Protokoll / Vermerk

| Anlass: | Regionale Machbarkeitsstudie zur verbesserten Erreichbarkeit der Zentren Bremen, Delmenhorst und Oldenburg in der Metropolregion Nordwest (RMS21) Abstimmung AP 3, AP 4 – Routen B3, B4 | | |

230714_RMS21_Abstimmung_Routen
B3_B4

**Abstimmung zu den Maßnahmen der
Routen B3 und B4
am 14. Juli 2023**

Wachmannstraße, Übergänge Am Stern

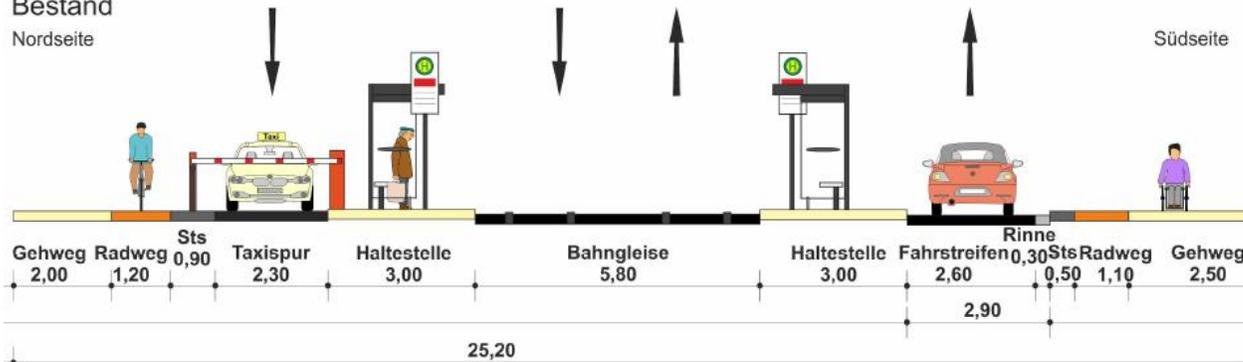
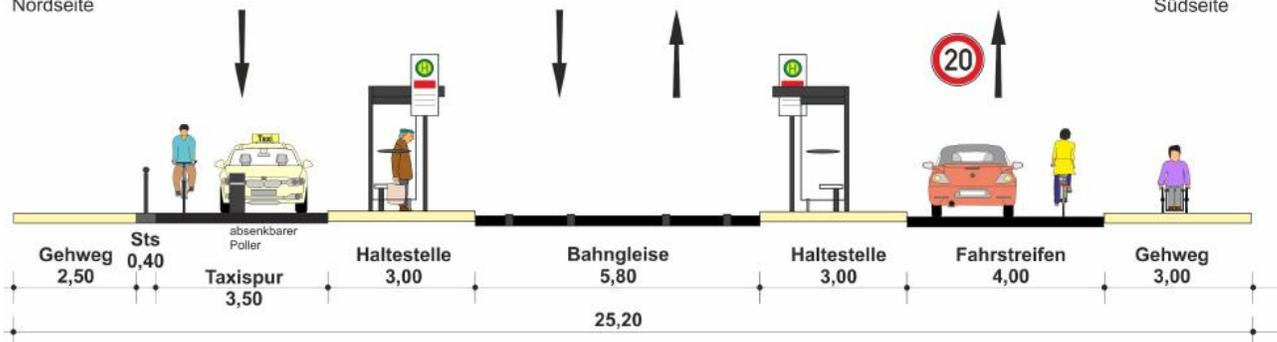
- **Wachmannstraße (Übergang am Stern):** Der Übergang aus der Fahrradstraße der Parkallee in den Kreisverkehr soll im Bestand bestehen bleiben.
Der ADFC merkt an, dass der Radverkehr die wartenden Pkw ohnehin schon überholt und dadurch ein hohes Konfliktpotenzial besteht. Frau Hippel weist darauf hin, dass der Kreisverkehr am Stern unter Beobachtung in der Unfall-Kommission steht.

Wachmannstraße, Haltestellen Höhe Gabriel-Seidl-Straße

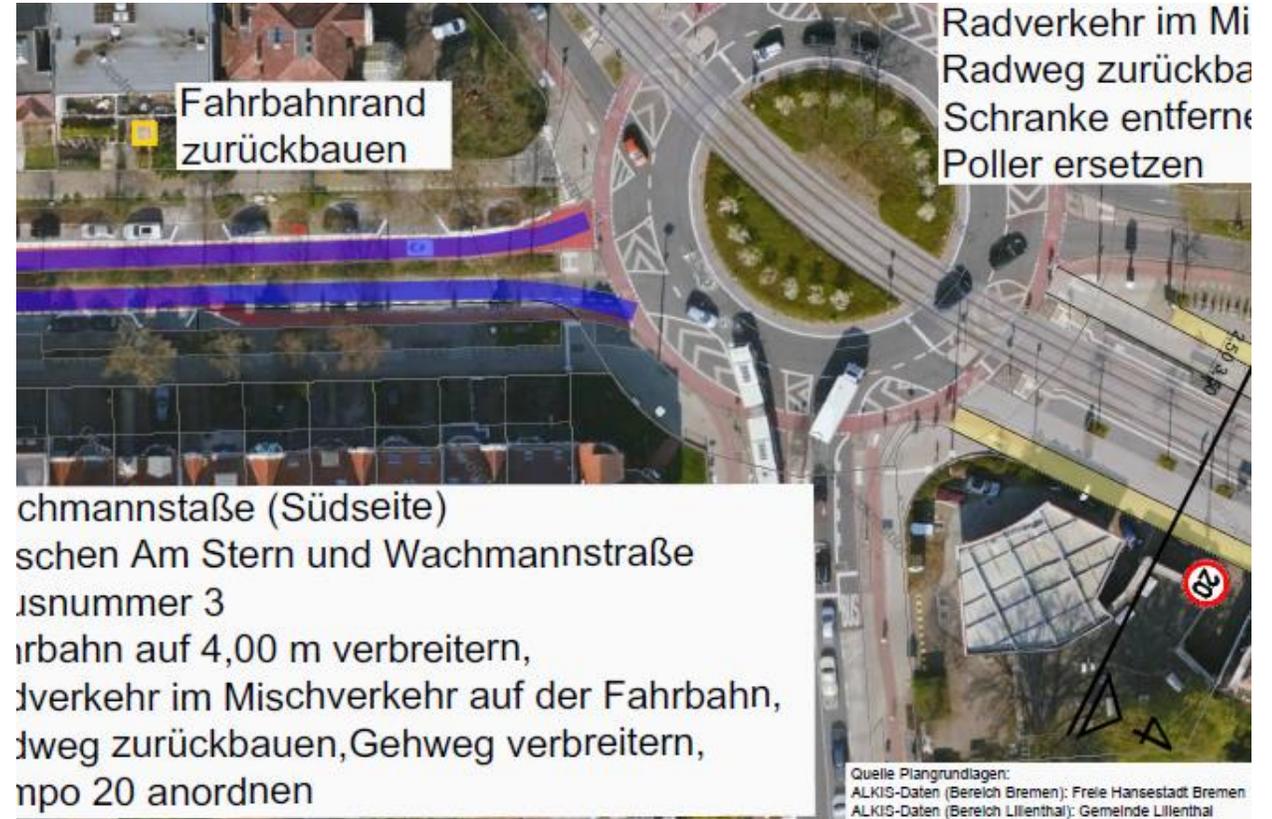
- **Wachmannstraße (Haltestelle Höhe Gabriel-Seidl-Straße):** Herr Möller weist nochmal ausdrücklich darauf hin, dass ein Entfall der Baumstandorte nicht in Frage kommt. Zudem solle Bremen eine klimaresiliente Stadt werden. Ebenfalls sei es vorteilhaft kurze Abschnitte zu haben, in denen nicht überholt und die Geschwindigkeiten reduziert werden.
Frau Hippel merkt dazu ebenfalls an, dass es aufgrund der Haltestelle zu querenden Fußverkehr kommt und befürwortet im Zuge dessen die Engstelle und die Beibehaltung des Bestands in dem Abschnitt.

Jan-Reiners-Wanderweg (Landschaftsschutzgebiet) – Thema Aufweitungen

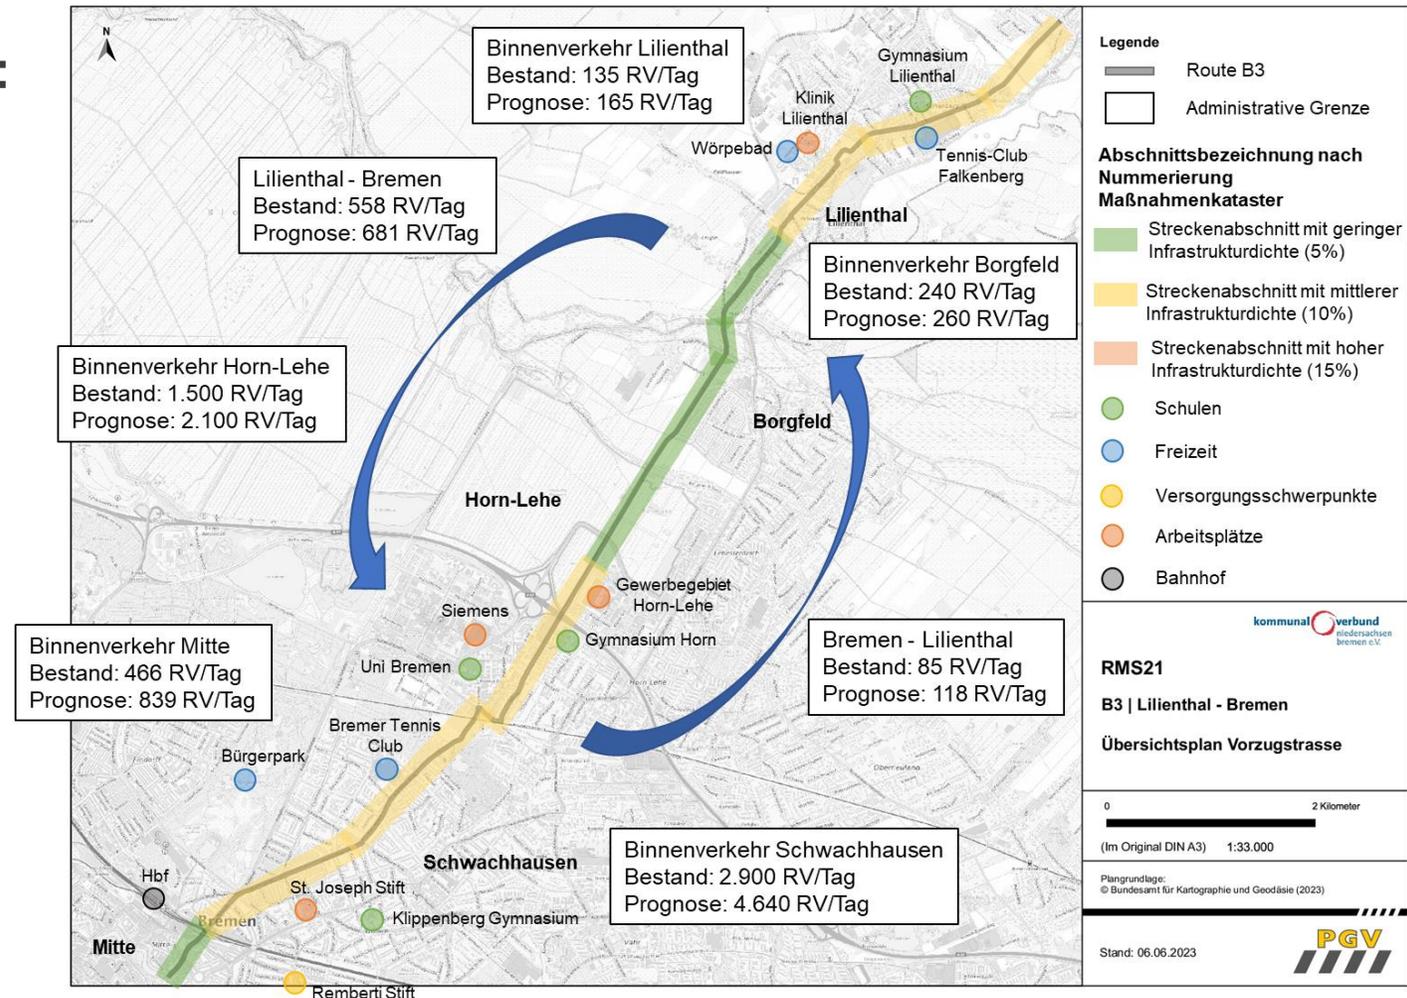
- **Jan-Reiners-Wanderweg (Aufweitungen):** Es wird angemerkt, dass der Jan-Reiners-Wanderweg durch ein Naturschutzgebiet und nicht durch ein Landschaftsschutzgebiet führt. PGV wird das an dieser Stelle nochmal prüfen und in der Machbarkeitsstudie entsprechend anpassen.
Das Thema Aufweitungen soll, wenn Möglichkeiten bestehen, als Hinweis im Kataster mit aufgenommen werden. Allerdings bestehen nach erstmaliger Prüfung keine Möglichkeiten.

Der ADFC erkundigt sich nach einer Anlage eines separaten Gehweges. PGV erläutert in dem Zusammenhang, dass ein Ausbau aufgrund des Schutzgebietes nicht möglich sei und auch hierfür keine Platzkapazitäten vorhanden seien.

Kirchbachstraße (Anbindung Nordseite für Radverkehr)

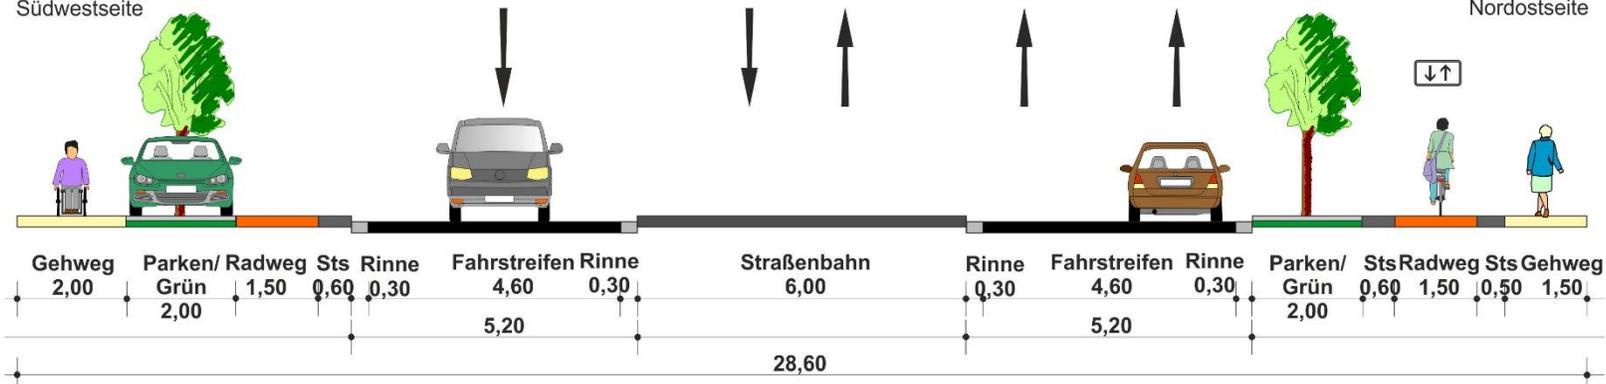
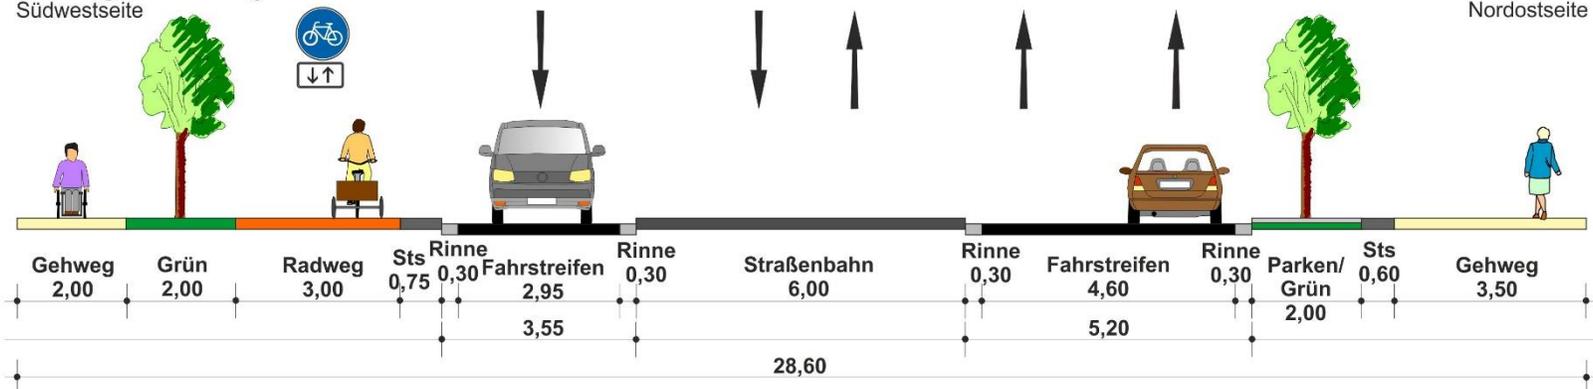
- **Kirchbachstraße (Anbindung Nordseite):** der ADFC merkt an, dass der Radweg auf der Nordseite für die Bewohner:innen nicht entfallen darf. Bremen merkt an, dass der Radweg zunächst im Bestand beibehalten werden soll und nicht Bestandteil der weiteren Studie sei. Langfristig könnte hier ggf. ebenfalls eine Premiumroute realisiert werden. Das Kataster wird im Zuge dessen angepasst.

Stellichter Straße (Lösungsvorschlag vereinbar mit Linienverkehr)

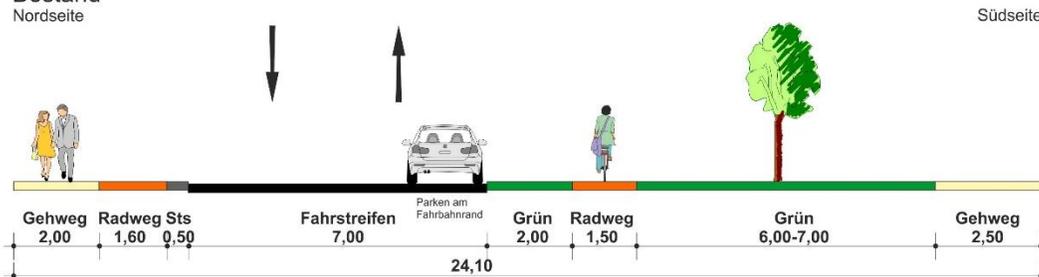
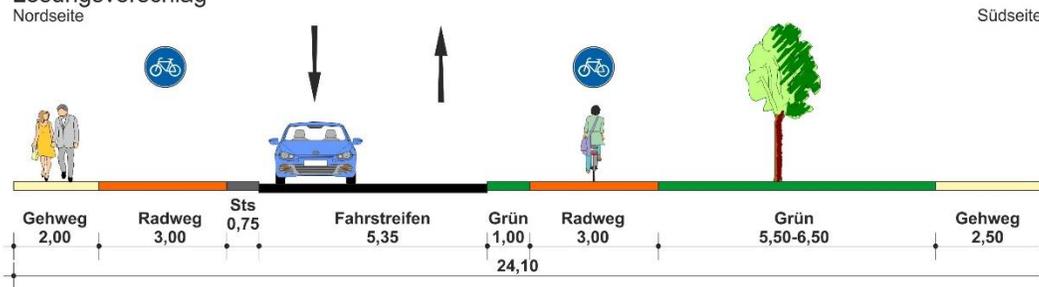
- **Stellichter Straße (Lösungsvorschlag vereinbar mit Linienverkehr):** Der ADFC merkt an, dass das Kfz-Parken in der Stellichter Straße ohnehin nicht erlaubt sei. PGV wird das an dieser Stelle nochmal prüfen. Zudem ist davon auszugehen, dass die Kfz weiterhin regelwidrig (halbaufgesetzt) auf der Nordseite auf dem Radweg parken. Hier wird es seitens des ADFC eher für sinnvoll gehalten, den Bestand beizubehalten und die Übergänge zu optimieren.
In Bezug auf die erforderlichen Fahrbahnbreiten für Linienverkehre geht Frau Hippel von einer Breite von 6,50 m aus, dem der ASV zustimmt.
Zudem soll der Vorschlag seitens PGV weiterhin unterbreitet werden mit dem expliziten Hinweis, das Parken als Herausforderung mit aufzunehmen.

Züricher Straße, Davoser Straße (Alternativlösungen)

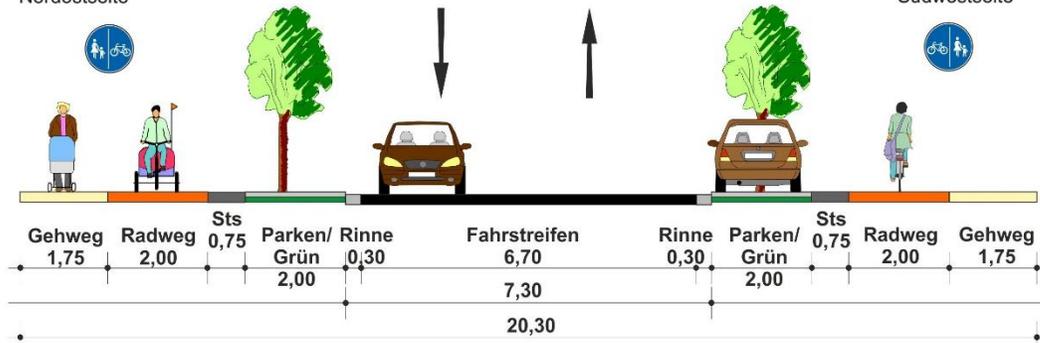
- **Züricher Straße, Davoser Straße (Alternativlösungen):** Frau Prahlow weist darauf hin, dass es sich hierbei nicht um eine optimale Lösung, sondern um einen langfristigen, perspektivischen Ansatz handelt. Der ADFC bestätigt an dieser Stelle, dass Osterholz bisher (noch) nicht besonders Rad-Affin sei. Allerdings sind viele Leute fußläufig zum Schweizer Eck unterwegs, weshalb eine Verschmälerung des Gehwegs für nicht sinnvoll gehalten wird. Hier wird für die Beibehaltung des Bestands gestimmt.
Frau Klin stimmt diesem zu. Zudem weist sie darauf hin, dass die Einmündungen der Grundstücke besonders gesichert werden müssten.
Frau Hippel schließt sich der Beibehaltung des Bestands und der Sicherung der Zufahrten und Einmündungen an. Zudem soll im Kataster angemerkt werden, dass die Situation an dieser Stelle schwierig zu bewerten sei.

Ludwig-Roselius-Allee (Abschnittsweise Entfall Kfz-Parken)

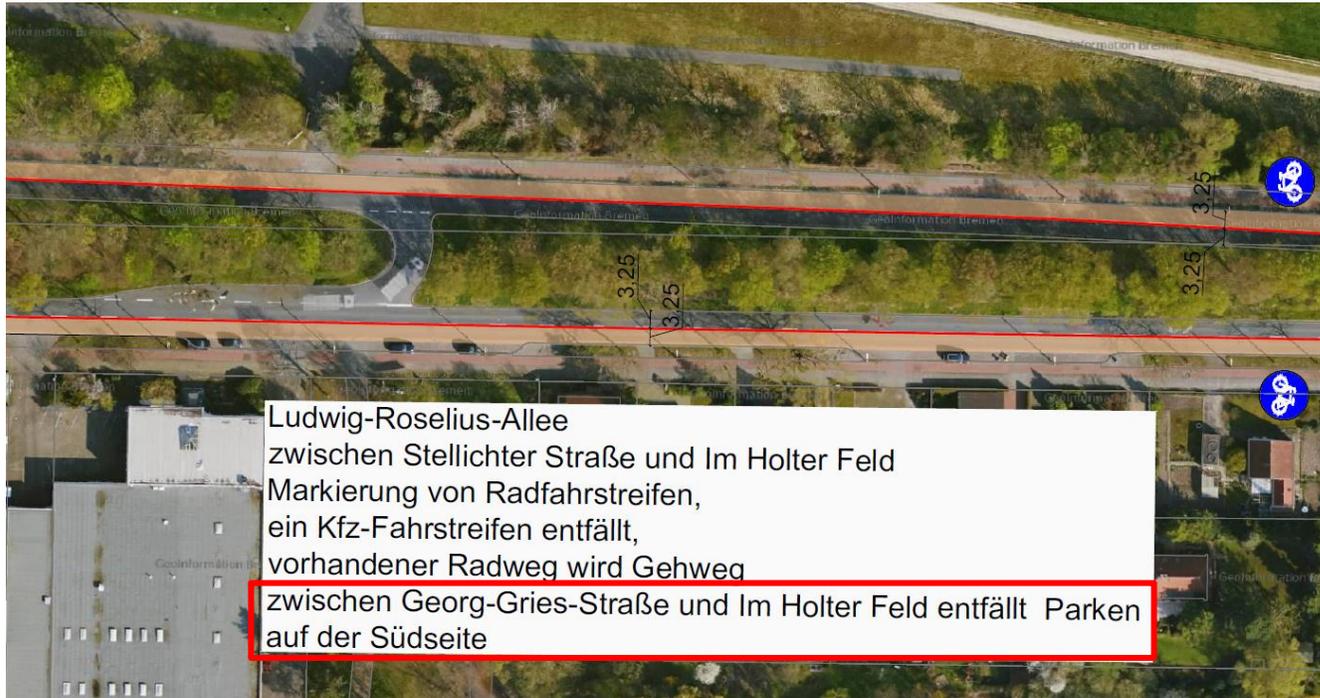
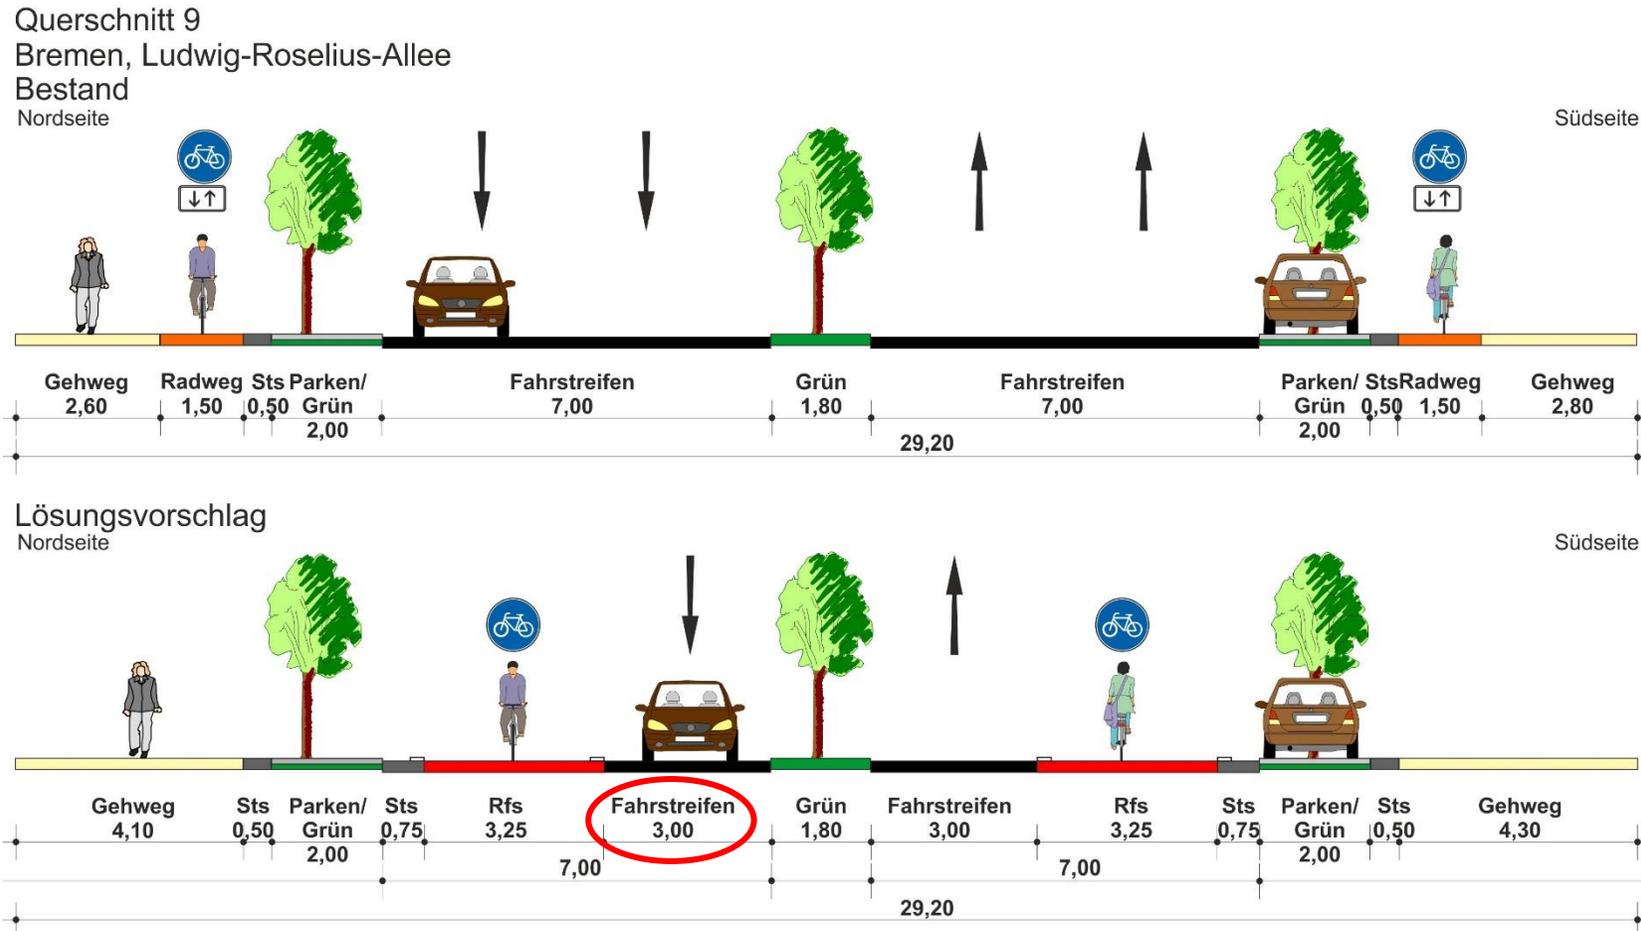
- **Ludwig-Roselius-Allee:** Der ADFC kritisiert den Lösungsvorschlag des Radfahrstreifens. Die Leistungsfähigkeit des Kfz-Verkehrs wäre dadurch erheblich eingeschränkt und es bestünden Konflikte mit mehreren Verkehren. Zudem wird vermutet, dass der Radverkehr den Radfahrstreifen nicht nutzen und aufgrund dessen eine Separierung gefordert wird.
Frau Prahlow merkt dazu an, dass Radfahrstreifen vom Kfz-Verkehr separiert sind.
Frau Hippel verweist an dieser Stelle darauf, dass es sich hierbei lediglich um das Aufzeigen von Möglichkeiten handele. Der Vorschlag seitens PGV soll im Zuge dessen weiterhin bestehen bleiben.
